SOLICITATION AMENDMENT
MODIFICATION DE L'INVITATION

Title - Sujet Relocalisation BSIF	
Solicitation No. - N° de l'invitation EF950-170228/A	Amendment No. - N° modif. 001
Client Reference No. - N° de référence du client EF950-17-0228	Date 2016-08-03
GETS Reference No. - N° de référence de SEAG PW-\$MTC-030-13948	
File No. - N° de dossier MTC-6-39072 (775)	CCC No./N° CCC - FMS No./N° VME
Solicitation Closes - L'invitation prend fin at - à 02:00 PM on - le 2016-08-16	
F.O.B. - F.A.B. Plant-Usine: <input type="checkbox"/> Destination: <input checked="" type="checkbox"/> Other-Autre: <input type="checkbox"/>	
Address Enquiries to: - Adresser toutes questions à: Clément, Angelica	Buyer Id - Id de l'acheteur mtc775
Telephone No. - N° de téléphone (514) 496-3798 ()	FAX No. - N° de FAX (514) 496-3822
Destination - of Goods, Services, and Construction: Destination - des biens, services et construction:

Projet: **Réaménagement bureaux 6^e étage (nord-ouest)
Édifice Dominique-Ducharme
105 McGill, Montréal (Qc)**

ADDENDA ARCHITECTURE A-01

GRILLE ET CONDUITE DE TRANSFERT
GRID AND CONDUCT OF TRANSFER

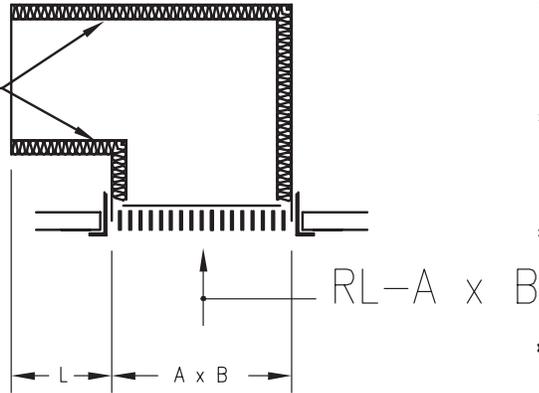
- 3.1 Le détail du transfert d'air type a été ajouté.
 - 3.2 Le plan de démolition de ventilation a été ajusté.
 - 3.3 La zone des travaux a été ajustée sur le plan no M05.
